設計及び工事計画認可申請書の一部補正について

大飯発電所第4号機

設計及び工事計画認可申請書の一部補正

Ⅲ. 補正前後比較表

【資料6 耐震性に関する説明書 別添2-1 特に高い信頼性を有する所内常設直流電源設備（3系統目）の耐震設計の基本方針】

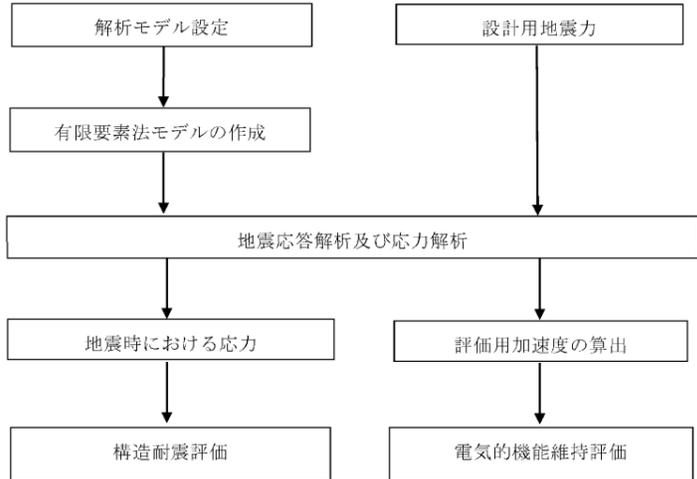
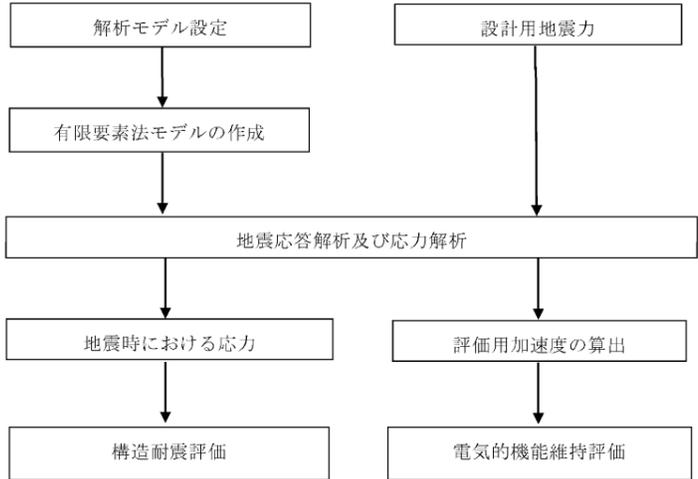
4.3.2 荷重の組合せ及び許容応力 その他支持構造物（重大事故等対処施設）	<table border="1"> <thead> <tr> <th rowspan="3">耐震 クラス</th> <th rowspan="3">許容 応力 状態</th> <th colspan="10">許 容 限 界 (ボルト以外)</th> <th rowspan="3">(注2) (注8) 許容限界 (ボルト等)</th> </tr> <tr> <th colspan="5">一 次 応 力</th> <th colspan="5">一 次 + 二 次 応 力</th> <th rowspan="2">一次応力</th> </tr> <tr> <th>引張</th> <th>せん断</th> <th>圧縮</th> <th>曲げ</th> <th>支圧</th> <th>引張 圧縮</th> <th>せん断</th> <th>曲げ</th> <th>支圧</th> <th>座屈</th> </tr> </thead> <tbody> <tr> <td>III_{LS}</td> <td>III_{LS}</td> <td>1.5f_t</td> <td>1.5f_s</td> <td>1.5f_c</td> <td>1.5f_b</td> <td>1.5f_p</td> <td>3f_t</td> <td>3f_s</td> <td>3f_b</td> <td>1.5f_p</td> <td>(注6) 1.5f_p</td> <td>(注7) 座屈</td> <td>引張</td> <td>せん断</td> <td>1.5f_t</td> <td>1.5f_s</td> </tr> <tr> <td>IV_{LS}</td> <td>IV_{LS}</td> <td>1.5f_t*</td> <td>1.5f_s*</td> <td>1.5f_c*</td> <td>1.5f_b*</td> <td>1.5f_p*</td> <td colspan="5">Sd又はSs地震動のみに よる応力振幅について 評価する。</td> <td>(注6) 1.5f_p*</td> <td>又は 座屈</td> <td>引張</td> <td>せん断</td> <td>1.5f_t*</td> <td>1.5f_s*</td> </tr> </tbody> </table> <p>(注1) 「鋼構造設計規程 SI 単位版」(2002年日本建築学会)等の幅厚比の制限を満足させる。 (注2) 応力の組合せが考えられる場合には、組合せ応力に対しても評価を行う。 (注3) 耐圧部に溶接等により直接取り付けられる支持構造物であって耐圧部と一体の応力解析を行うものについては、耐圧部と同じ許容応力とする。 (注4) すみ肉溶接部にあつては最大応力に対して1.5 f_tとする。 (注5) JSME S NC1 SSB-3121.1(4)により求めた f_bとする。 (注6) 自重、熱膨張等により常時作用する荷重に、地震動による荷重を重ね合わせて得られる応力の圧縮最大値について評価する。 (注7) 運転状態及び重大事故時の状態における圧力荷重 P_b、P_{Sd}と、機械的荷重 M_b、M_{Sd}は設備に作用しないため、「D+P_b+M_b+Sd」の組合せによる評価は「D+P_{Sd}+M_{Sd}+Sd」の組合せで代表できる。 (注8) 運転状態及び重大事故時の状態における圧力荷重 P_b、P_{Sd}と、機械的荷重 M_b、M_{Sd}は設備に作用しないため、「D+P_b+M_b+Ss」の組合せによる評価は「D+P_{Sd}+M_{Sd}+Ss」の組合せで代表できる。</p>	耐震 クラス	許容 応力 状態	許 容 限 界 (ボルト以外)										(注2) (注8) 許容限界 (ボルト等)	一 次 応 力					一 次 + 二 次 応 力					一次応力	引張	せん断	圧縮	曲げ	支圧	引張 圧縮	せん断	曲げ	支圧	座屈	III _{LS}	III _{LS}	1.5f _t	1.5f _s	1.5f _c	1.5f _b	1.5f _p	3f _t	3f _s	3f _b	1.5f _p	(注6) 1.5f _p	(注7) 座屈	引張	せん断	1.5f _t	1.5f _s	IV _{LS}	IV _{LS}	1.5f _t *	1.5f _s *	1.5f _c *	1.5f _b *	1.5f _p *	Sd又はSs地震動のみに よる応力振幅について 評価する。					(注6) 1.5f _p *	又は 座屈	引張	せん断	1.5f _t *	1.5f _s *	<table border="1"> <thead> <tr> <th rowspan="3">耐震 クラス</th> <th rowspan="3">許容 応力 状態</th> <th colspan="10">許 容 限 界 (ボルト以外)</th> <th rowspan="3">(注2) (注8) 許容限界 (ボルト等)</th> </tr> <tr> <th colspan="5">一 次 応 力</th> <th colspan="5">一 次 + 二 次 応 力</th> <th rowspan="2">一次応力</th> </tr> <tr> <th>引張</th> <th>せん断</th> <th>圧縮</th> <th>曲げ</th> <th>支圧</th> <th>引張 圧縮</th> <th>せん断</th> <th>曲げ</th> <th>支圧</th> <th>座屈</th> </tr> </thead> <tbody> <tr> <td>III_{LS}</td> <td>III_{LS}</td> <td>1.5f_t</td> <td>1.5f_s</td> <td>1.5f_c</td> <td>1.5f_b</td> <td>1.5f_p</td> <td>3f_t</td> <td>3f_s</td> <td>3f_b</td> <td>1.5f_p</td> <td>(注6) 1.5f_p</td> <td>(注7) 座屈</td> <td>引張</td> <td>せん断</td> <td>1.5f_t</td> <td>1.5f_s</td> </tr> <tr> <td>IV_{LS}</td> <td>IV_{LS}</td> <td>1.5f_t*</td> <td>1.5f_s*</td> <td>1.5f_c*</td> <td>1.5f_b*</td> <td>1.5f_p*</td> <td colspan="5">Sd又はSs地震動のみに よる応力振幅について 評価する。</td> <td>(注6) 1.5f_p*</td> <td>又は 座屈</td> <td>引張</td> <td>せん断</td> <td>1.5f_t*</td> <td>1.5f_s*</td> </tr> </tbody> </table> <p>(注1) 「鋼構造設計規程 SI 単位版」(2002年日本建築学会)等の幅厚比の制限を満足させる。 (注2) 応力の組合せが考えられる場合には、組合せ応力に対しても評価を行う。 (注3) 耐圧部に溶接等により直接取り付けられる支持構造物であって耐圧部と一体の応力解析を行うものについては、耐圧部と同じ許容応力とする。 (注4) すみ肉溶接部にあつては最大応力に対して1.5 f_tとする。 (注5) JSME S NC1 SSB-3121.1(4)により求めた f_bとする。 (注6) 自重、熱膨張等により常時作用する荷重に、地震動による荷重を重ね合わせて得られる応力の圧縮最大値について評価する。 (注7) 運転状態及び重大事故時の状態における圧力荷重 P_b、P_{Sd}と、機械的荷重 M_b、M_{Sd}は設備に作用しないため、「D+P_b+M_b+Sd」の組合せによる評価は「D+P_{Sd}+M_{Sd}+Sd」の組合せで代表できる。 (注8) 運転状態及び重大事故時の状態における圧力荷重 P_b、P_{Sd}と、機械的荷重 M_b、M_{Sd}は設備に作用しないため、「D+P_b+M_b+Ss」の組合せによる評価は「D+P_{Sd}+M_{Sd}+Ss」の組合せで代表できる。</p>	耐震 クラス	許容 応力 状態	許 容 限 界 (ボルト以外)										(注2) (注8) 許容限界 (ボルト等)	一 次 応 力					一 次 + 二 次 応 力					一次応力	引張	せん断	圧縮	曲げ	支圧	引張 圧縮	せん断	曲げ	支圧	座屈	III _{LS}	III _{LS}	1.5f _t	1.5f _s	1.5f _c	1.5f _b	1.5f _p	3f _t	3f _s	3f _b	1.5f _p	(注6) 1.5f _p	(注7) 座屈	引張	せん断	1.5f _t	1.5f _s	IV _{LS}	IV _{LS}	1.5f _t *	1.5f _s *	1.5f _c *	1.5f _b *	1.5f _p *	Sd又はSs地震動のみに よる応力振幅について 評価する。					(注6) 1.5f _p *	又は 座屈	引張	せん断	1.5f _t *	1.5f _s *	記載の適正化

【資料8-1 設計及び工事に係る品質マネジメントシステムに関する説明書】

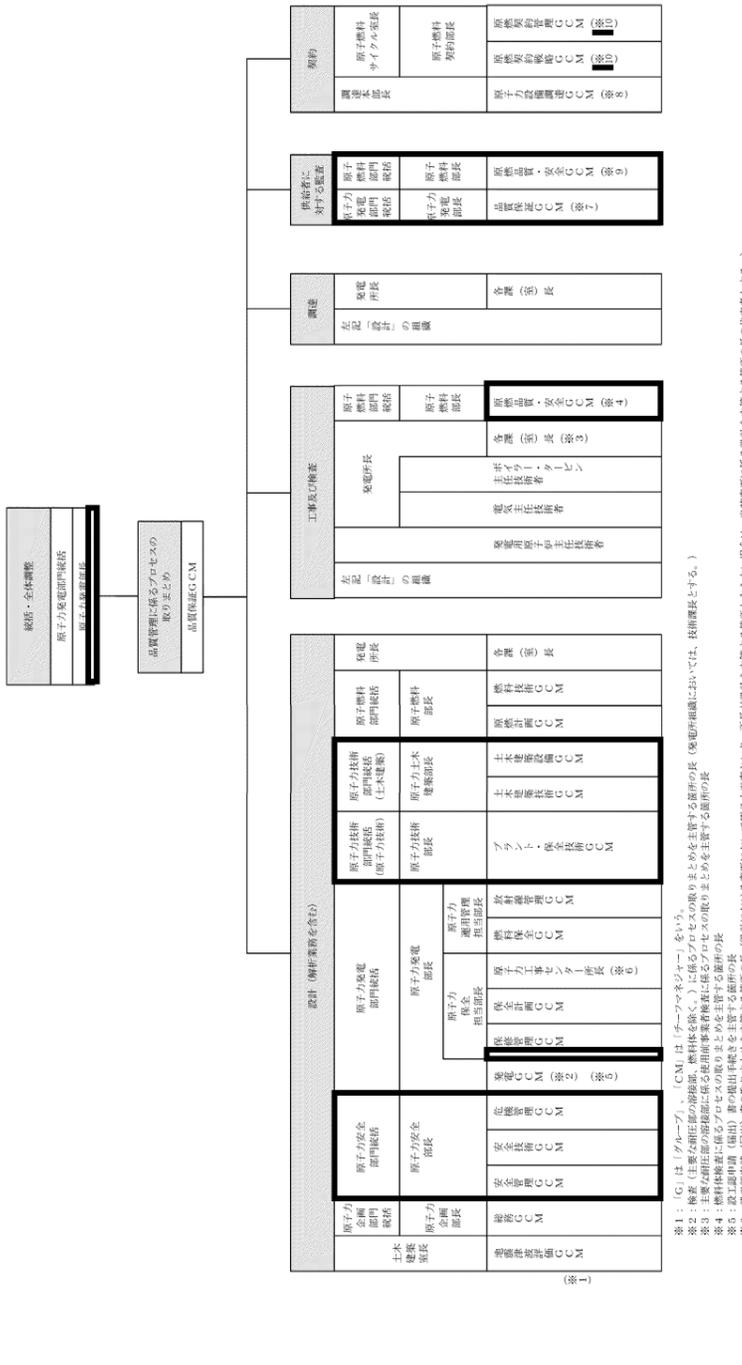
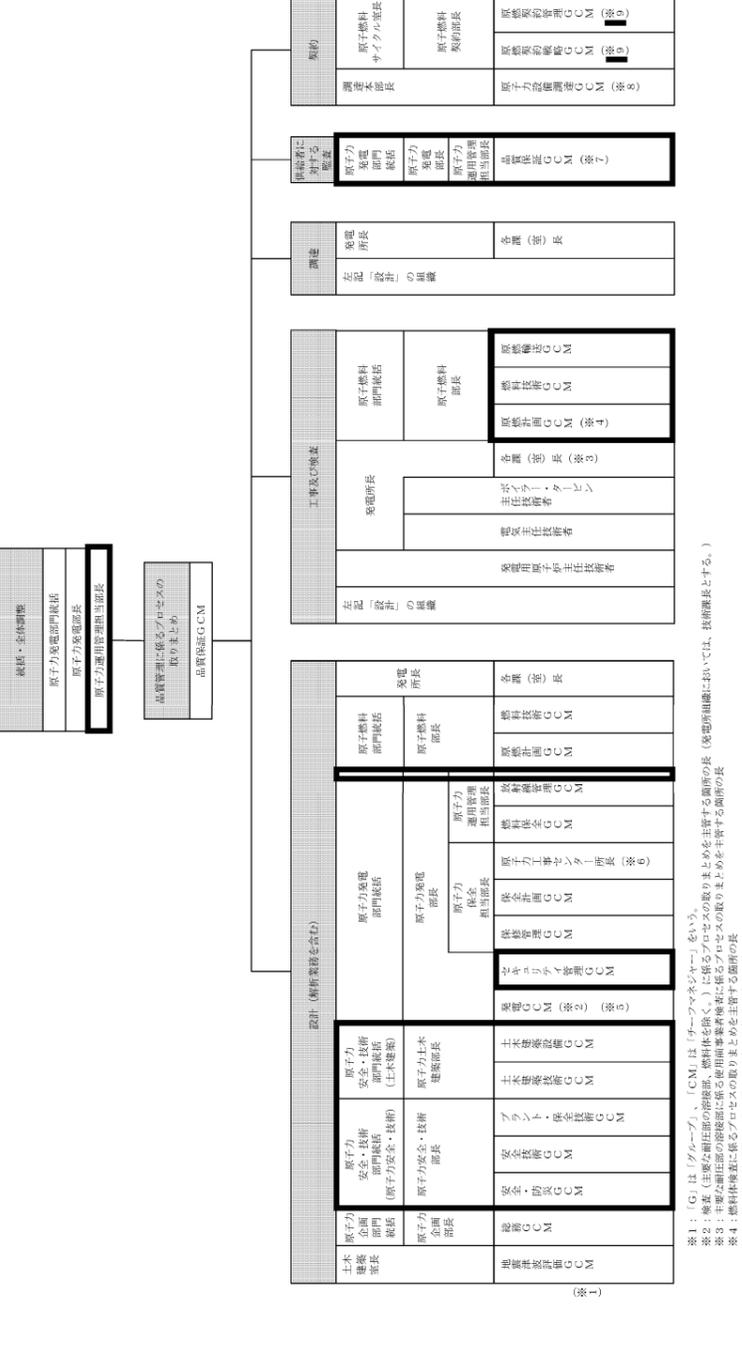
変更前	変更後	備考
<p style="text-align: center;">目 次</p> <p style="text-align: right;">頁</p> <p>1. 概要 04-添8-1-1</p> <p>2. 基本方針 04-添8-1-1</p> <p>3. 設工認における設計、工事及び検査に係る品質管理の方法等 04-添8-1-3</p> <p>3.1 設計、工事及び検査に係る組織 (組織内外の相互関係及び情報伝達含む。) 04-添8-1-3</p> <p>3.1.1 設計に係る組織 04-添8-1-4</p> <p>3.1.2 工事及び検査に係る組織 04-添8-1-4</p> <p>3.1.3 調達に係る組織 04-添8-1-4</p> <p>3.2 設工認における設計、工事及び検査の各段階とその審査 04-添8-1-7</p> <p>3.2.1 設計及び工事のグレード分けの適用 04-添8-1-7</p> <p>3.2.2 設計、工事及び検査の各段階とその審査 04-添8-1-7</p> <p>3.3 設計に係る品質管理の方法 04-添8-1-10</p> <p>3.3.1 適合性確認対象設備に対する要求事項の明確化 04-添8-1-10</p> <p>3.3.2 各条文の対応に必要な適合性確認対象設備の選定 04-添8-1-10</p> <p>3.3.3 設工認における設計及び設計のアウトプットに対する検証 04-添8-1-12</p> <p>3.3.4 設計における変更 04-添8-1-22</p> <p>3.4 工事に係る品質管理の方法 04-添8-1-22</p> <p>3.4.1 設工認に基づく具体的な設備の設計の実施(設計3) 04-添8-1-22</p> <p>3.4.2 具体的な設備の設計に基づく工事の実施 04-添8-1-23</p> <p>3.5 使用前事業者検査の方法 04-添8-1-24</p> <p>3.5.1 使用前事業者検査での確認事項 04-添8-1-24</p> <p>3.5.2 使用前事業者検査の計画 04-添8-1-24</p> <p>3.5.3 検査計画の管理 04-添8-1-28</p> <p>3.5.4 主要な耐圧部の溶接部に係る使用前事業者検査の管理 04-添8-1-28</p> <p>3.5.5 使用前事業者検査の実施 04-添8-1-28</p> <p>3.6 設工認における調達管理の方法 04-添8-1-33</p> <p>3.6.1 供給者の技術的評価 04-添8-1-33</p> <p>3.6.2 供給者の選定 04-添8-1-33</p> <p>3.6.3 調達製品の調達管理 04-添8-1-33</p> <p>3.6.4 請負会社他品質監査 04-添8-1-37</p> <p>3.6.5 設工認における調達管理の特例 04-添8-1-37</p> <p>3.7 記録、識別管理、トレーサビリティ 04-添8-1-38</p> <p style="text-align: center;">- 04-添8-1-i -</p>	<p style="text-align: center;">目 次</p> <p style="text-align: right;">頁</p> <p>1. 概要 04-添8-1-1</p> <p>2. 基本方針 04-添8-1-1</p> <p>3. 設工認における設計、工事及び検査に係る品質管理の方法等 04-添8-1-3</p> <p>3.1 設計、工事及び検査に係る組織 (組織内外の相互関係及び情報伝達含む。) 04-添8-1-3</p> <p>3.1.1 設計に係る組織 04-添8-1-4</p> <p>3.1.2 工事及び検査に係る組織 04-添8-1-4</p> <p>3.1.3 調達に係る組織 04-添8-1-4</p> <p>3.2 設工認における設計、工事及び検査の各段階とその審査 04-添8-1-7</p> <p>3.2.1 設計及び工事のグレード分けの適用 04-添8-1-7</p> <p>3.2.2 設計、工事及び検査の各段階とその審査 04-添8-1-7</p> <p>3.3 設計に係る品質管理の方法 04-添8-1-10</p> <p>3.3.1 適合性確認対象設備に対する要求事項の明確化 04-添8-1-10</p> <p>3.3.2 各条文の対応に必要な適合性確認対象設備の選定 04-添8-1-10</p> <p>3.3.3 設工認における設計及び設計のアウトプットに対する検証 04-添8-1-12</p> <p>3.3.4 設計における変更 04-添8-1-22</p> <p>3.4 工事に係る品質管理の方法 04-添8-1-22</p> <p>3.4.1 設工認に基づく具体的な設備の設計の実施(設計3) 04-添8-1-22</p> <p>3.4.2 具体的な設備の設計に基づく工事の実施 04-添8-1-23</p> <p>3.5 使用前事業者検査の方法 04-添8-1-24</p> <p>3.5.1 使用前事業者検査での確認事項 04-添8-1-24</p> <p>3.5.2 使用前事業者検査の計画 04-添8-1-25</p> <p>3.5.3 検査計画の管理 04-添8-1-28</p> <p>3.5.4 主要な耐圧部の溶接部に係る使用前事業者検査の管理 04-添8-1-28</p> <p>3.5.5 使用前事業者検査の実施 04-添8-1-28</p> <p>3.6 設工認における調達管理の方法 04-添8-1-33</p> <p>3.6.1 供給者の技術的評価 04-添8-1-33</p> <p>3.6.2 供給者の選定 04-添8-1-33</p> <p>3.6.3 調達製品の調達管理 04-添8-1-33</p> <p>3.6.4 請負会社他品質監査 04-添8-1-37</p> <p>3.6.5 設工認における調達管理の特例 04-添8-1-37</p> <p>3.7 記録、識別管理、トレーサビリティ 04-添8-1-38</p> <p style="text-align: center;">- 04-添8-1-i -</p>	<p style="text-align: center;">備 考</p> <p style="text-align: center;">記載の適正化</p>
